INFORME DE HITO DE CONTROL Nº 025-2025-OCI/5347-SCC

**“MEJORAMIENTO DEL SERVICIO DE EDUCACIÓN SUPERIOR
TECNOLÓGICA DEL I.E.S.T.P. LUIS E. VALCÁRCEL, DISTRITO
DE ILO, PROVINCIA DE ILO Y DEPARTAMENTO DE
MOQUEGUA”**

**HITO DE CONTROL N.º 2 – EJECUCIÓN DE LA OBRA AL MES
DE ABRIL DE 2025**

Imagen n.º 17

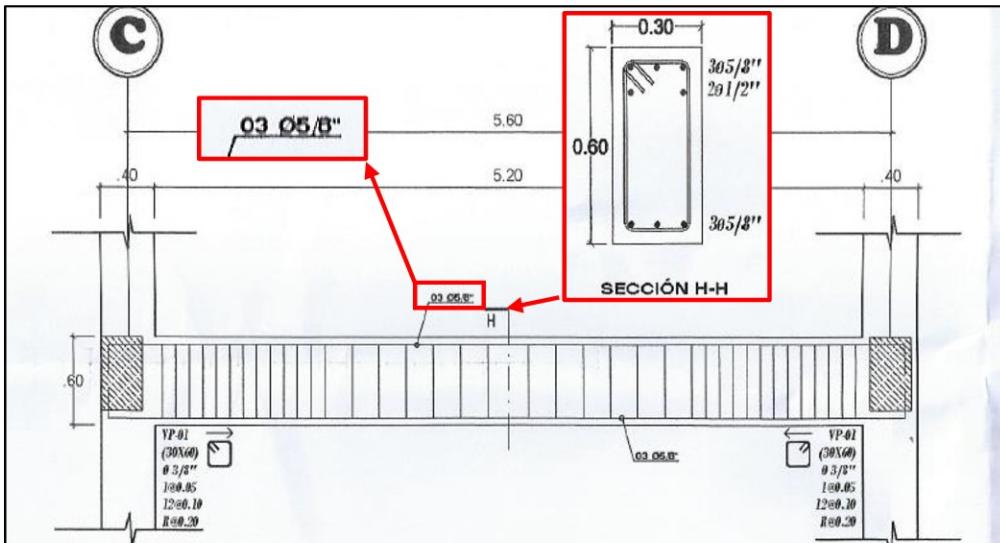
Detalle de la viga correspondiente a los ejes 6', 7 y 9 del segundo nivel del sector A1-01, según el plano A1-01-08, donde se advierte que no coinciden los aceros de refuerzo de la sección H-H

Imagen n.º 19

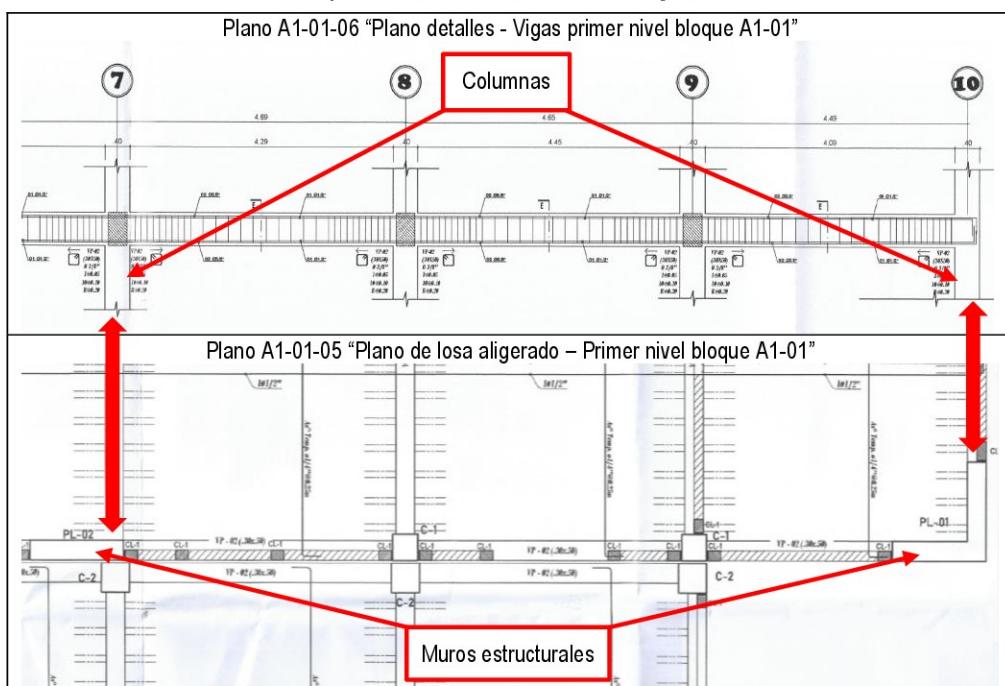
Discrepancias identificadas en los detalles de la viga del eje E, tramo 7-10, entre los planos de estructuras A1-01-05 y A1-01-06

Imagen n.º 20
Discrepancias identificadas entre la memoria de cálculo del bloque A2 y el plano A-A2-02

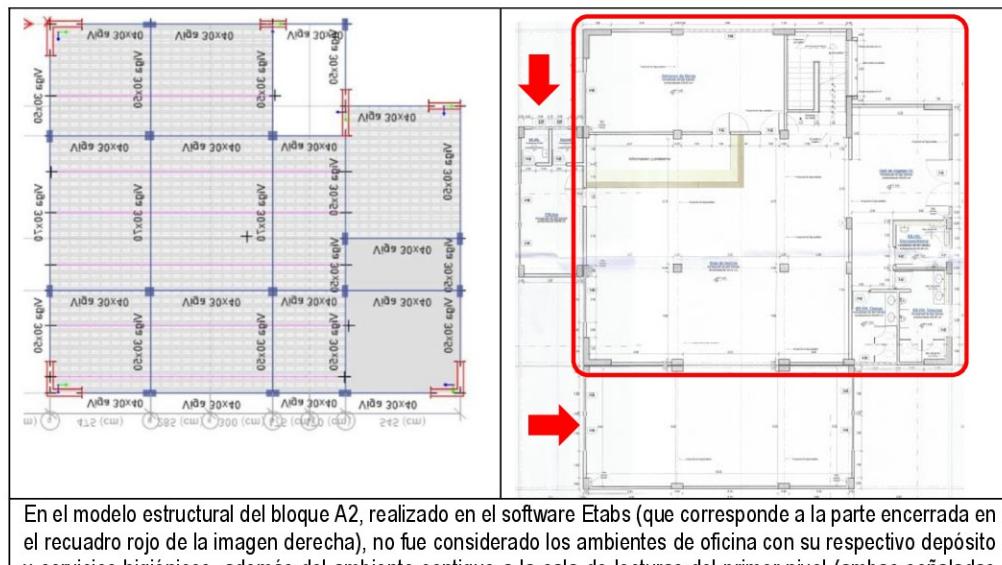
Según la configuración del modelo estructural elaborado en el software Etabs, contenido en la memoria de cálculo estructural del bloque A2, se advirtió que este modelo estructural no comprende a la totalidad de la estructura proyectada, en vista que no se encontró el diseño del ambiente destinado a oficina con su respectivo depósito y servicios higiénicos, además del ambiente ubicado al costado de la sala de lectura (sin denominación), tal como se muestra a continuación:

Esta deficiencia técnica entre los planos y la memoria de cálculo estructural del bloque A2 puede afectar la seguridad, estabilidad y calidad de la estructura, esto debido a que el modelo estructural no representa a la estructura que se consideró en los planos del expediente técnico y existirían partes de la edificación del bloque A2 que no habrían sido diseñadas.

Imagen n.º 21

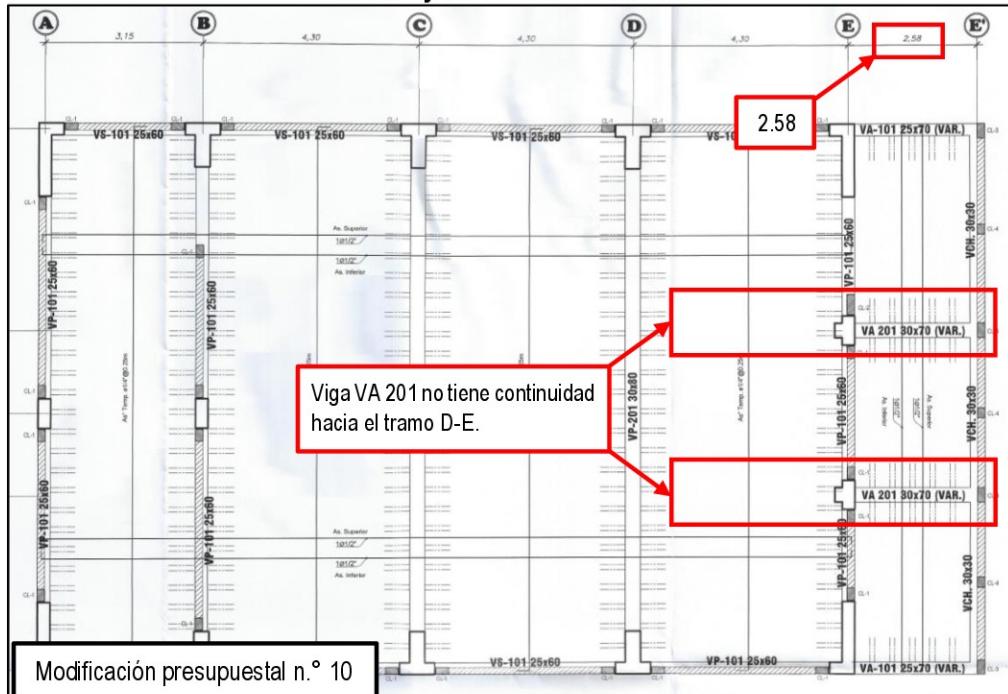
De la revisión del expediente técnico de la modificación n.º 10, la comisión de control advierte que la estructura del bloque G5, presenta discontinuidad en las vigas que soportan el voladizo del primer nivel (ver plano E-G(5)-04), debido a que las vigas VA 201 ubicadas en la zona central no continúan hacia la losa aligerada, prolongándose solo hasta las columnas de apoyo; esto mismo también ocurre en el segundo nivel del bloque G5 (ver plano E-G(5)-05), conforme se aprecia en la siguiente imagen.

La discontinuidad de una viga en voladizo por sí sola, generalmente, no define una irregularidad del diafragma, según lo establecido en el la tabla n.º 9 de la Norma E.030, porque la irregularidad del diafragma se refiere a problemas de continuidad y rigidez dentro del plano del elemento que actúa como diafragma horizontal (principalmente la losa o el sistema de techo); no obstante, una configuración extrema de voladizos, como en el presente caso, podría generar, indirectamente, una irregularidad en el diafragma al introducir variaciones significativas en su rigidez o crear discontinuidades funcionales para la transmisión de esfuerzos. Por tanto, visto el riesgo, se requeriría un análisis más detallado de la rigidez del diafragma considerando la disposición de todos los elementos estructurales que lo componen y lo soportan.

Imagen n.º 22

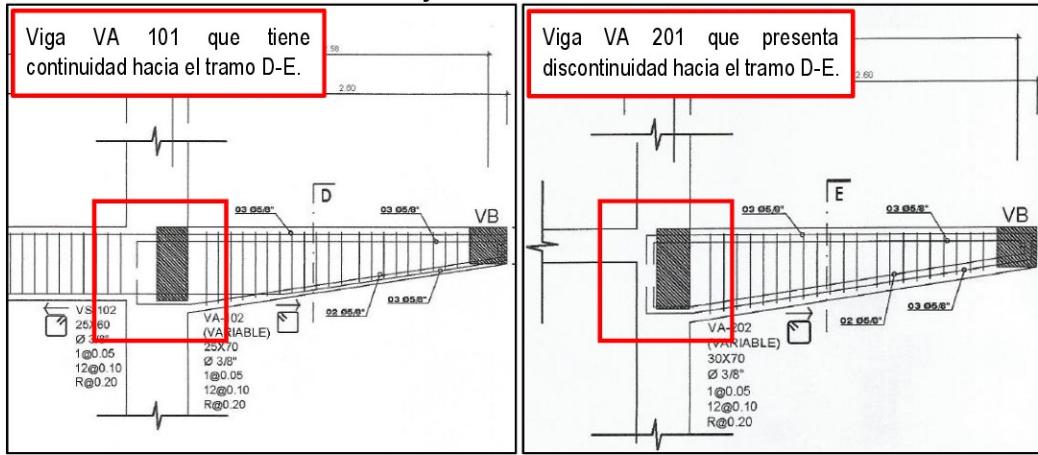
Aunado a lo anterior, la memoria de cálculo del bloque G5 no contiene cálculo alguno respecto a la longitud de desarrollo del acero de refuerzo principal, esto correspondiente a las vigas tipo VA 201 (primer nivel del bloque G5) y VA 202 (segundo nivel del bloque G5) que presentan discontinuidad, limitándose a recomendar en el último párrafo de sus conclusiones lo siguiente: “*Finalmente se recomienda la revisión de los planos estructurales y verificar el refuerzo planteado en los elementos estructurales (vigas, columnas, muros y losas aligeradas)*”. En la siguiente imagen se muestra un comparativo del detalle de las vigas VA 201, considerando a aquellos que tienen continuidad, respecto de los que presentan discontinuidad.

Vigas en área de voladizo no tienen continuidad que permita el desarrollo del acero longitudinal de refuerzo y la transmisión de esfuerzos.

En este punto, es preciso mencionar que el numeral 12.5 "Desarrollo de gancho estándar en tracción" de la Norma E.060 del RNE establece una metodología para calcular la longitud de desarrollo para una situación similar a la que se tiene para las vigas VA 201 y VA 202, el mismo que no se habría cumplido durante la elaboración del expediente técnico de la modificación n.º 10, en vista que en la memoria de cálculo estructural del bloque G5 no se encontró nada al respecto, aunado al hecho que los planos correspondientes tampoco indican dimensiones del gancho estándar y longitud de desarrollo, lo cual, sumado a la posible irregularidad por la discontinuidad de estas vigas, implica un riesgo en la seguridad y estabilidad de esta parte de la estructura, considerando que la luz libre del voladizo es de 2,60 m.

Imagen n.º 23

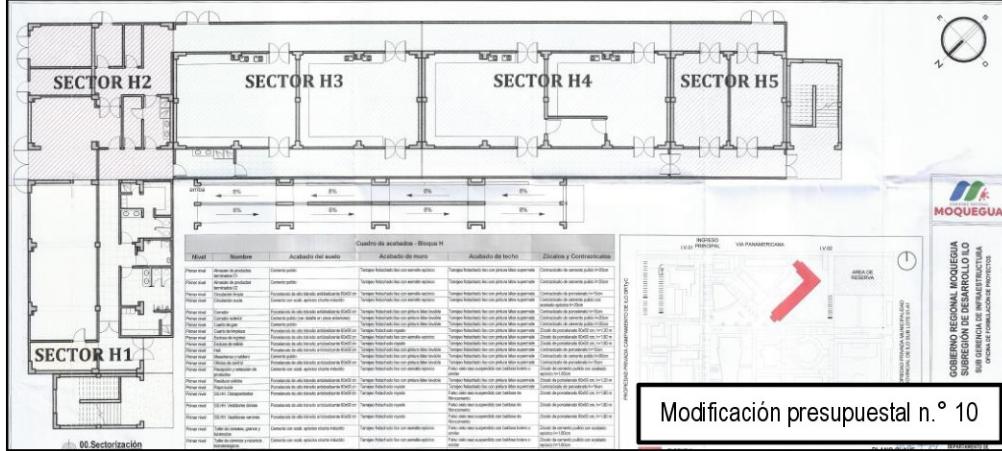
De la revisión del expediente técnico de la modificación n.º 10, la comisión de control advirtió que la memoria de cálculo de estructuras no contiene la memoria de cálculo correspondiente al bloque H, considerando que este bloque está conformado por los sectores H1, H2, H3, H4 y H5, según se aprecia en la imagen n.º 23. Este hecho incumple con lo establecido en el acápite “Modificaciones Presupuestales al Expediente Técnico” del numeral 5.15 de la Directiva n.º 004-2021-GRM/GRI-SGO, la cual establece que las ampliaciones presupuestales deberán ser solicitadas adjuntando el expediente técnico respectivo, el mismo que contendrá una memoria de cálculo, cuando corresponda.

Imagen n.º 24

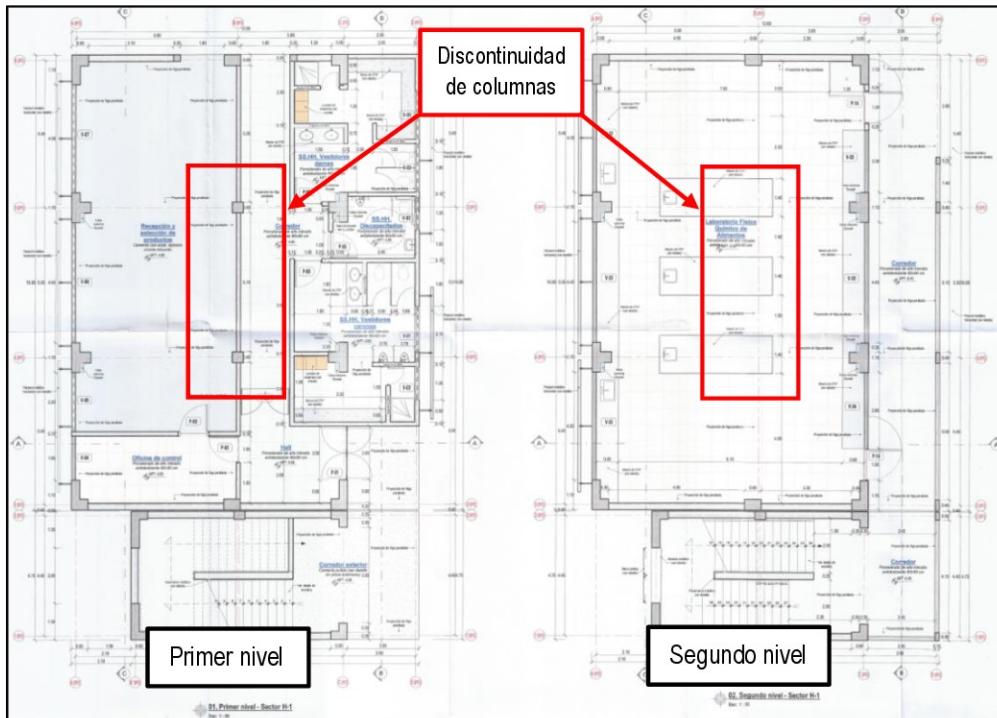
Planimetría de distribución del primer y segundo nivel del sector H1 del bloque H, en el que se identifica la discontinuidad de dos columnas centrales.

Imagen n.º 25

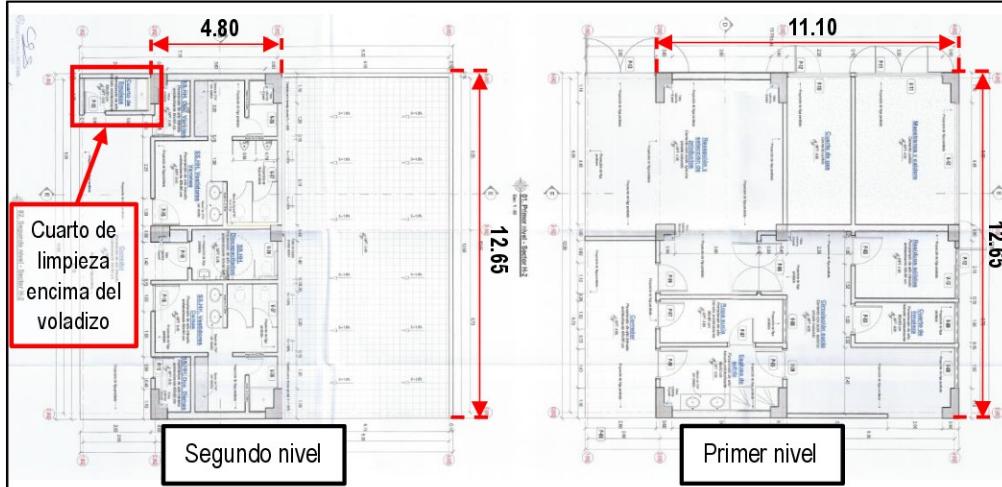
Por otro lado, la comisión de control advirtió que el sector H2 del bloque H presenta irregularidad estructural en altura debido a irregularidad geométrica vertical, además, en la planimetría del segundo nivel se advierte que se estableció un ambiente destinado a cuarto de limpieza, el mismo que está ubicado encima de un voladizo de 2,60 m; sin embargo, en la memoria de cálculo estructural del mencionado bloque no se consideró un análisis al respecto, a fin de determinar la necesidad de considerar los factores de irregularidad correspondientes.

Cabe mencionar que este ambiente destinado a cuarto de limpieza significa una carga adicional sobre esta zona del voladizo que debió de considerarse en el modelo estructural utilizado para el análisis y diseño correspondiente; no obstante, de la revisión a la memoria de cálculo de estructuras del expediente técnico de la modificación n.º 10, se reitera que no se encontró la memoria de cálculo de ninguno de los sectores del bloque H.

A continuación, se aprecia la planimetría del sector H2 del bloque H, donde se aprecia la irregularidad geométrica vertical, debido a que una de las dimensiones del primer nivel es mayor a 1,3 veces que la del segundo nivel, además, se aprecia el ambiente destinado a cuarto de limpieza, el mismo que se ubica sobre el voladizo.

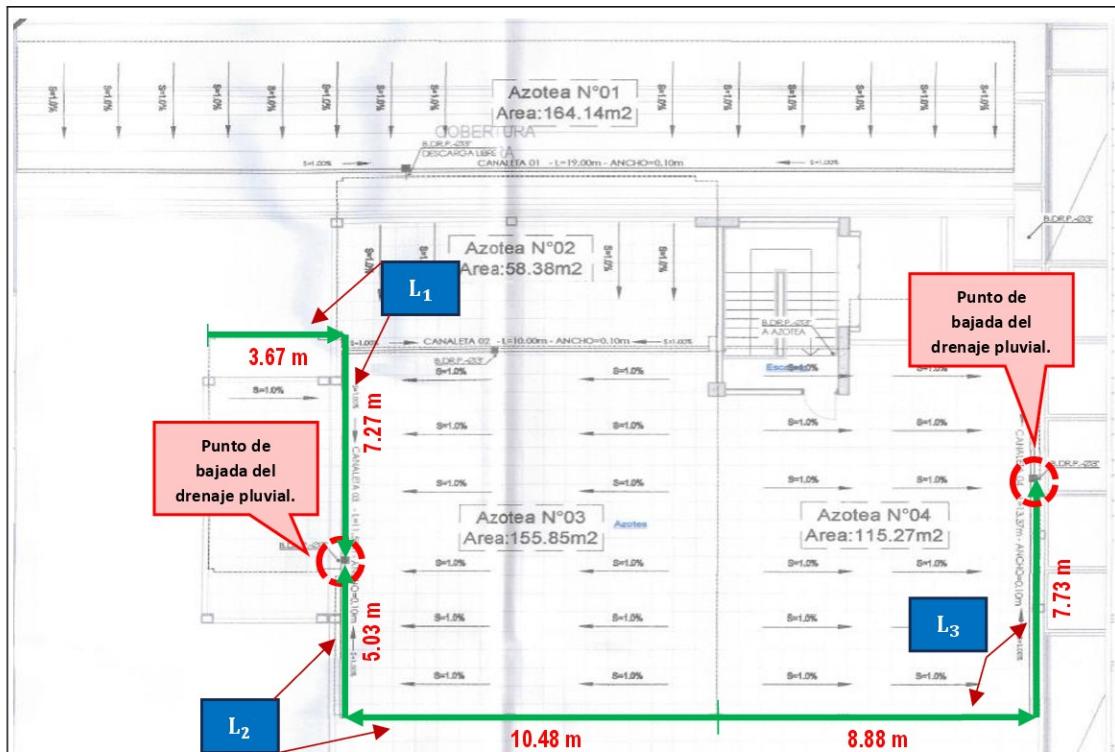
Deficiencias en el número y distribución de sumideros, así como tuberías de bajada y evacuación de aguas pluviales.

Comentario: Plano del Bloque A – Sector A2. Se muestra la longitud desfavorable medida para efectos del cálculo de desnivel necesario en el sistema de drenaje pluvial, la cual corresponde al L1, L2 y L3.

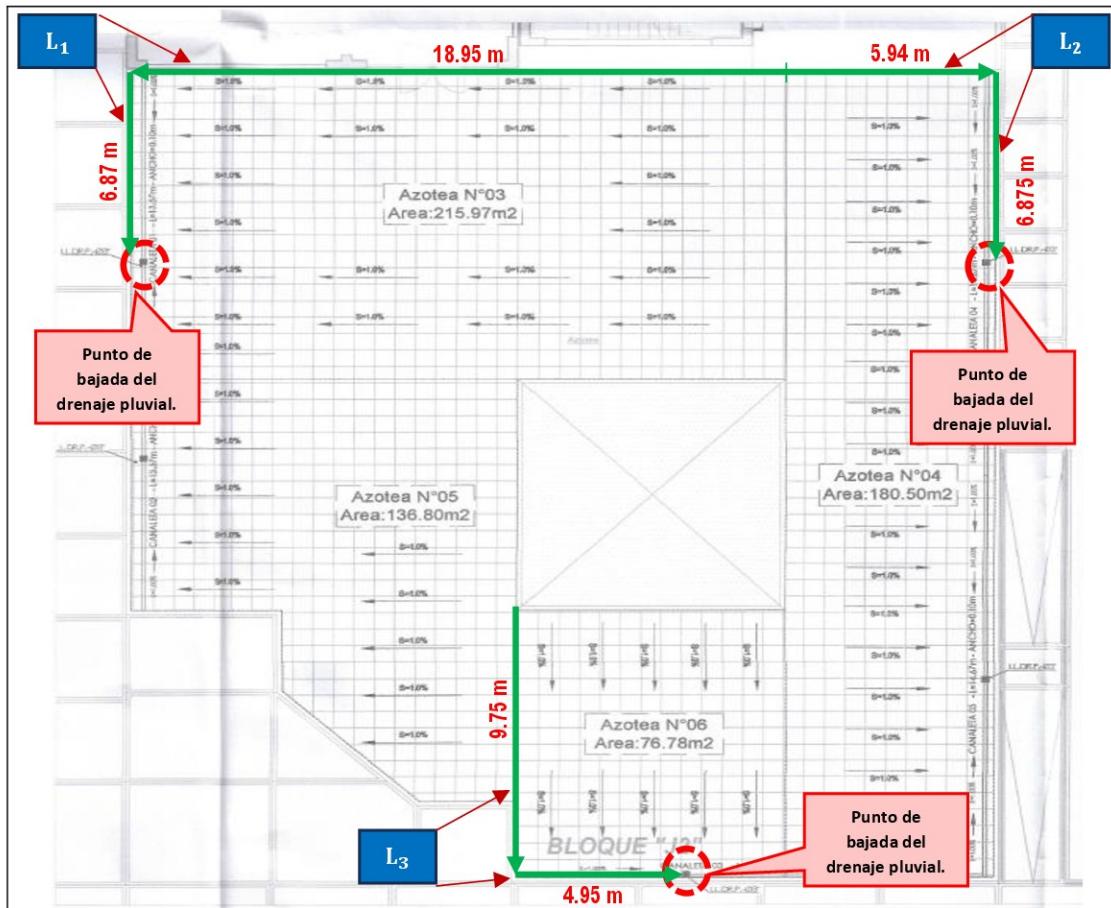
Comentario: Plano del Bloque I. Se muestra la longitud desfavorable medida para efectos del cálculo de desnivel necesario en el sistema de drenaje pluvial, la cual corresponde al L1 y L2.

Imagen N° 30
Distribución de ambientes según el plano MT-RP-02 “Detalle De Casete De Fuerza”

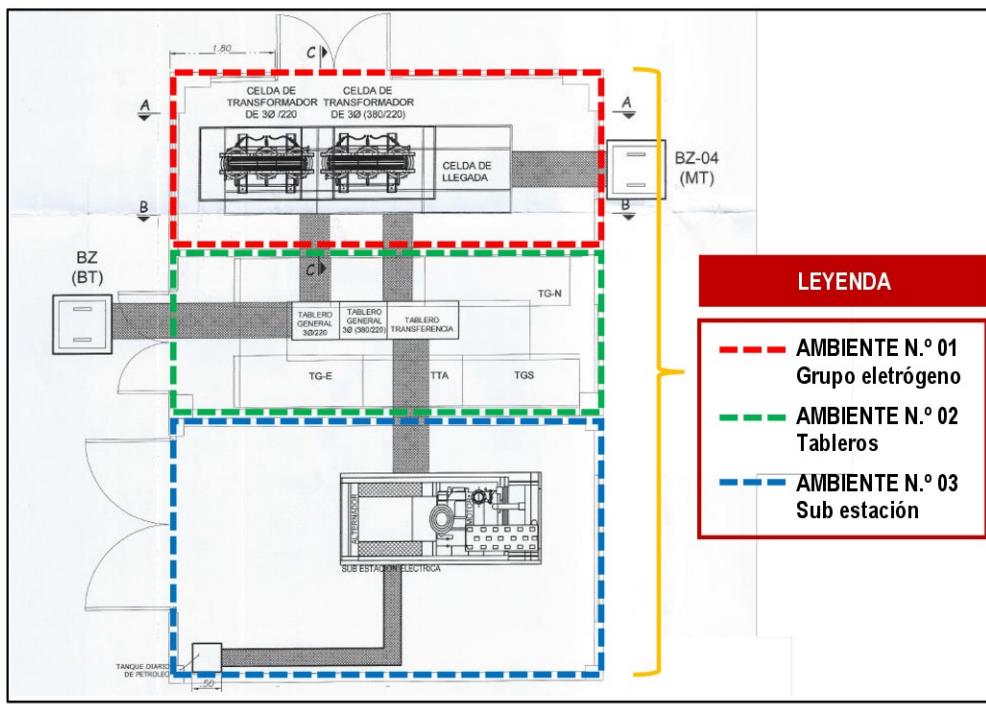
Sin embargo, en el plano de la especialidad de arquitectura denominado “**bloque O – grupo electrógeno**”, se advierte la existencia de cuatro ambientes diferenciados: el ambiente destinado al control de paneles fotovoltaicos, el correspondiente al grupo electrógeno, el destinado al tablero general y finalmente, el asignado a las celdas de transformación. Esta distribución se detalla en la imagen siguiente:

Imagen n.º 32
Distribución de ambientes según el plano “A-F3-01”

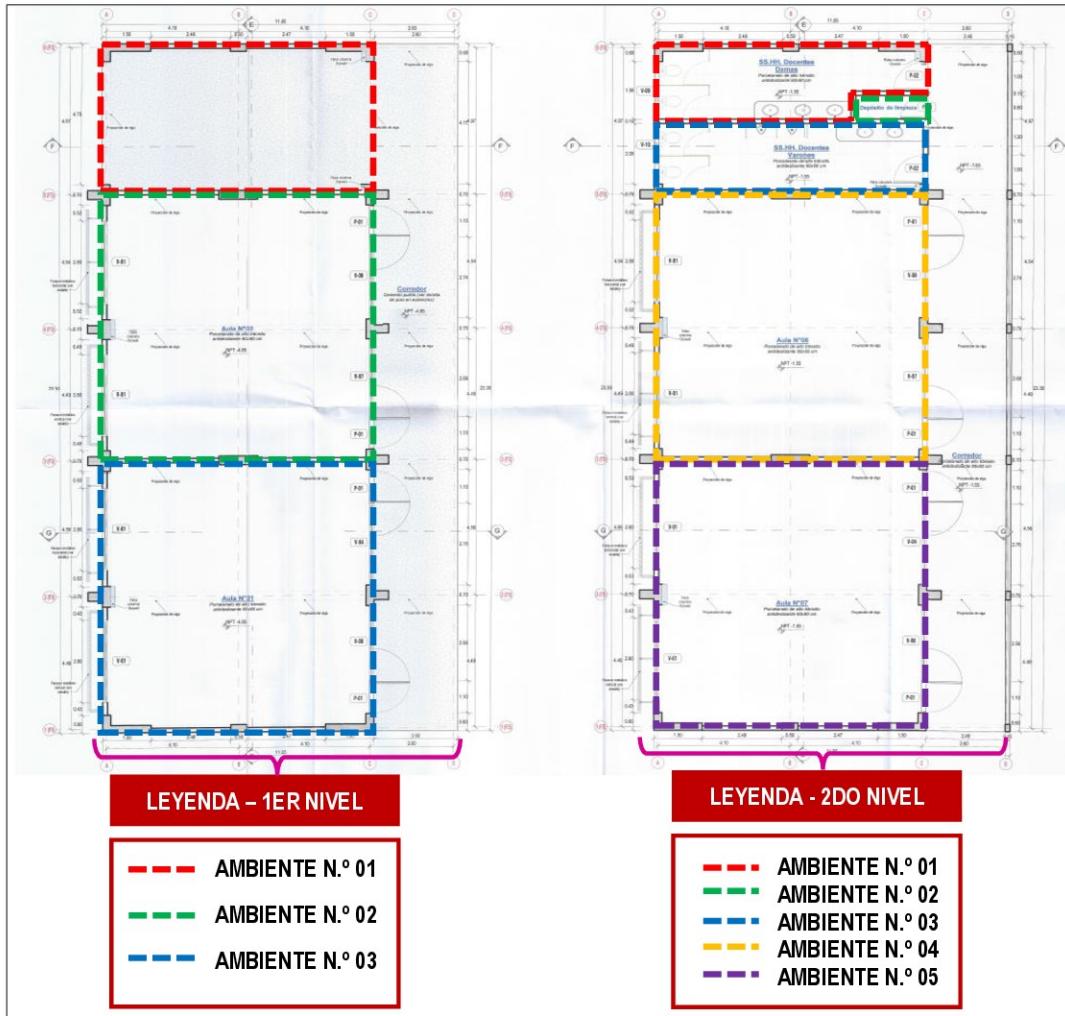
La Comisión de Control efectuó la revisión de los planos de la especialidad de Arquitectura, estructuras y memoria de cálculo estructural correspondientes al Sector F3 del Bloque F, el cual contempla la construcción de tres niveles destinados al funcionamiento de aulas pedagógicas y laboratorios de cómputo; así, durante dicha revisión se verificó que el plano A-F3-01, correspondiente a la distribución arquitectónica del primer y segundo nivel del referido bloque, en el primer nivel se identificó los siguientes ambientes: aula n.º 1, aula n.º 2 y un corredor de circulación; por su parte, en el segundo nivel se identificó la distribución de los ambientes: aula n.º 7, aula n.º 8, servicios higiénicos para docentes damas, servicios higiénicos para docentes varones y un depósito de limpieza. A continuación, se presenta una imagen que ilustra lo señalado:

Imagen n.º 33
Disposición no continua del muro de albañilería entre niveles del sector F3 del bloque F

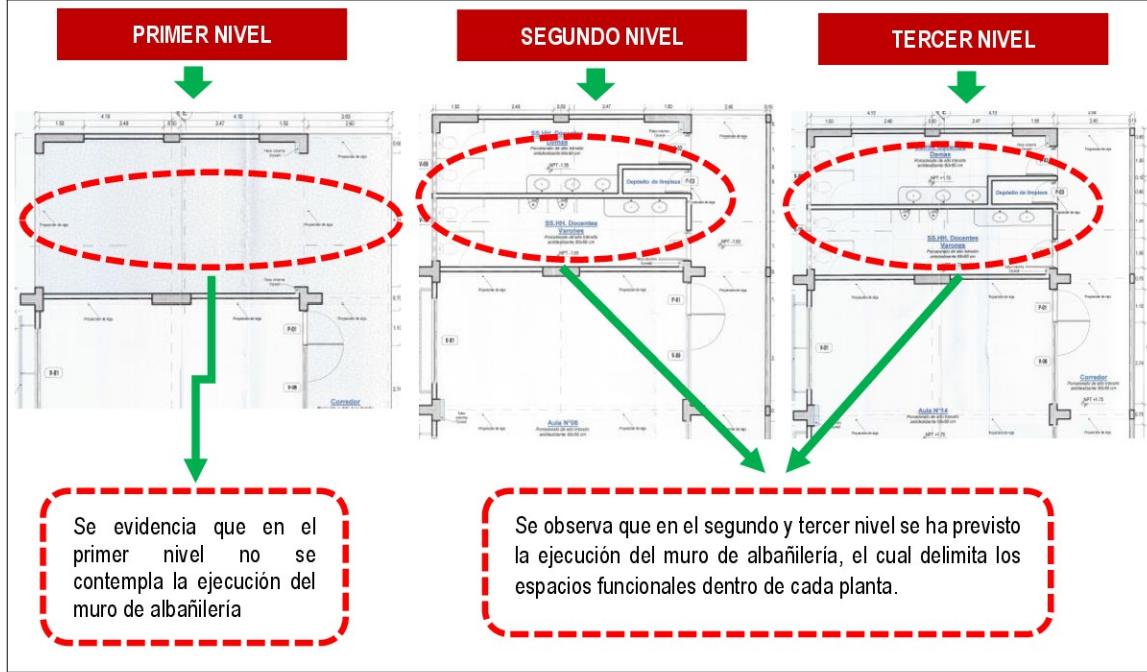
ambientes destinados a los servicios higiénicos de docentes y el depósito de limpieza, según se muestra en la siguiente imagen.
